Keuringsverslag van een elektrische laagspanning- en zeer lage spanningsinstallatie

NIET CONFORM

Datum keuring: 18/06/2025

Straatnaam Mansteen
Huisnummer 23
Busnummer
Postcode 1745
Gemeente OPWIJK
Land België

Afbeelding schakel- en verdeelbord:

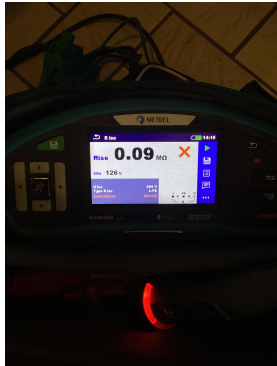
- I5.01 De aanduiding van de stroomkringen en/of apparatuur, aansluitklemmen, enz dient aangebracht of vervuldigd te worden. (Boek 1 Onderafdeling 3.1.3.1. en 3.1.3.3.A. en 5.1.6.1)

- I5.03 Het verdeelbord is niet makkelijk toegankelijk. (Boek 1 Onderafdeling 5.3.5.1.C.)
- I5.10 De genaakbare, naakte onder spanning staande delen zijn onvoldoende afgeschermd. (Boek 1 Afdeling 5.1.4. en 4.2.2.3.)

- I5.11 Niet gebruikte invoeringen van het verdeelbord zijn niet correct of onvoldoende afgedicht. (Boek 1 Afdeling 5.1.4. en 4.2.2.3.)
- I6.04 Een differentieelstroombeschermingsinrichting met een gevoeligheid van 30mA is te plaatsen voor installaties van badkamer, wasmachine, vaatwas, droogkast en/of gelijkaardige toestellen. Deze dient ondergeschikt te zijn aan de hoofddifferentieelstroombeschermingsinrichting (Boek 1 Onderafdeling 7.1.4.3. en 4.2.4.3.)

- Elektrisch bord kon niet geopend worden.
- Openingen in het elektrisch bord
- Openingen in het elektrisch bord
